Referência: Processo nº 00391-00002803/2020-68 (IBRAM - Autorização Ambiental - AA)

Interessado: Serviço de Limpeza Urbana do Distrito Federal

Assunto: Nota Técnica 4 (176404039). Análise comparativa dos dados de monitoramento do efluente da Estação de tratamento de Chorume - ETC do Aterro Sanitário de Brasília e do corpo hídrico receptor realizados pela empresa operadora e pelo laboratório de contraprova.

A Figura 2 indica os pontos de monitoramento analisados na Nota Técnica 4 (176404039), conforme relatórios de análises encaminhados pelo interessado.

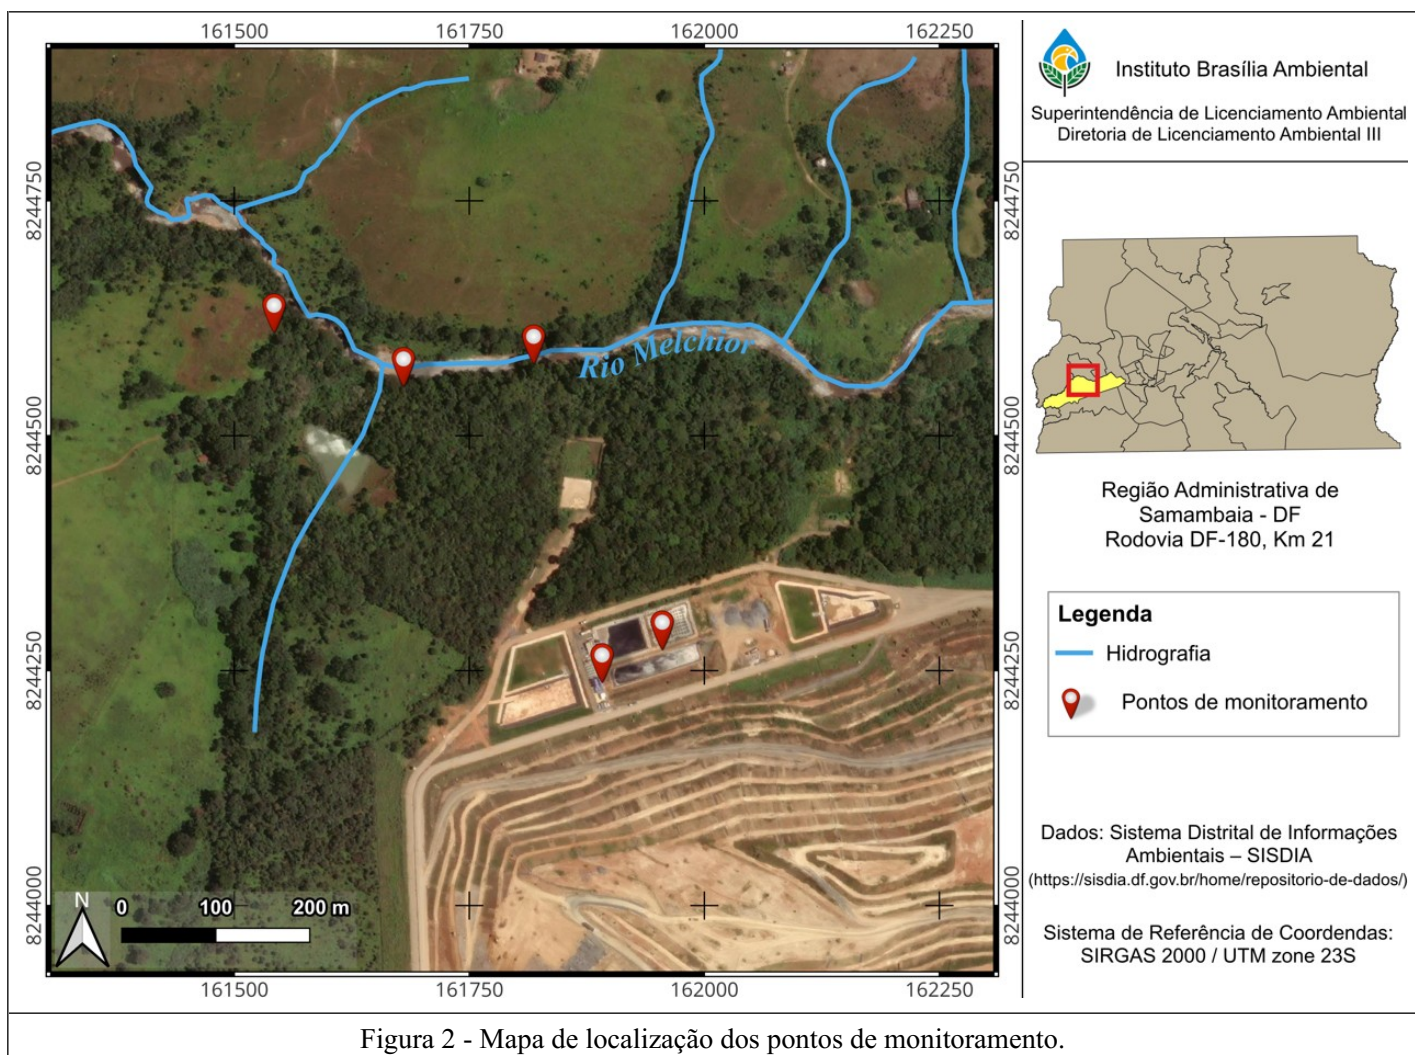
4.2. Se há outras contribuições no córrego Melchior a jusante do lançamento de efluente tratado realizado pela ETC e antes do ponto de monitoramento 50 metros a jusante, bem como entre o ponto de 50 metros e 100 metros;

O questionamento realizado por esta Diretoria teve como objetivo identificar justificativas para a elevada carga poluidora registrada a jusante do lançamento, especialmente nos casos de comportamentos atípicos ao esperado para o fenômeno de autodepuração. Uma vez descartada a existência de outras contribuições entre o ponto de lançamento até o ponto de medição de 50 metros,

a identificação de parâmetros nas amostras do corpo hídrico em valores acima do identificado no efluente tratado **pode ser um indicativo de lançamento da ETC em desacordo com a legislação**. Nesse sentido, importante destacar conclusão similar da Nota Técnica 23 (111526632), de abril de 2023, que realizou uma análise dos valores de DQO monitorados:

A fim de justificar essa incoerência, o interessado indicou a existência de um banco de areia no ponto de coleta Jusante 50 m, no qual há uma divisão do fluxo do rio, podendo funcionar como uma fonte secundária de poluentes, que podem ser detectados nas amostras coletadas nesse ponto. A existência desse banco de areia **reitera a necessidade de monitoramento nas proximidades do ponto de lançamento** para que seja possível verificar que o efluente tratado, coletado na tubulação de saída do sistema de tratamento, é compatível com o efluente efetivamente lançado no corpo hídrico receptor.

Nesse contexto, resta claro que o monitoramento a ser realizado no ponto de lançamento está inserido na zona de mistura. Todavia, conforme afirmado anteriormente, o valor da mistura não pode ser superior aos valores dos seus componentes antes da mistura. Desse modo, dadas as condições do atual plano de monitoramento, bem como as incertezas explicitadas pelas elevadas discrepâncias entre as análises dos dois laboratórios no que tange ao efluente tratado (Nota Técnica 4 (176404039)), **mostra-se imperiosa a adição de pontos de monitoramento no corpo hídrico receptor imediatamente a montante e imediatamente a jusante do lançamento do efluente tratado**.

Por fim, conforme apontado na Nota Técnica 27 (184434220), é pertinente o monitoramento do corpo hídrico fora da zona de mistura, a qual foi estimada em torno de 250 metros a jusante do lançamento. Contudo, o acréscimo desse ponto não dispensa o monitoramento a 50 metros do lançamento, ponto no qual, segundo o histórico analisado, foram registrados valores de DBO superiores aos valores de DBO do efluente tratado, em um trecho para o qual não foram identificadas contribuições adicionais, servindo, portanto, como relevante ponto de controle.

- **O monitoramento do corpo hídrico receptor** seja realizado em **duas amostras mensais** nos seguintes pontos:
 - 50 metros a montante do lançamento
 - Imediatamente a montante do lançamento
 - Imediatamente a jusante do lançamento
 - 50 metros a jusante do lançamento
 - Imediatamente após a zona de mistura, a ser definida por estudo técnico próprio acompanhado da respectiva Anotação de Responsabilidade Técnica (ART).
- **O monitoramento do efluente bruto e tratado** seja realizado em **duas amostras mensais**:
 - **Para a mesma batelada de tratamento** realizada pelo laboratório da empresa operadora;
 - **Em batelada diferente do laboratório da empresa operadora**, sem seu conhecimento prévio, a fim de observar a qualidade do efluente ao longo do tempo;
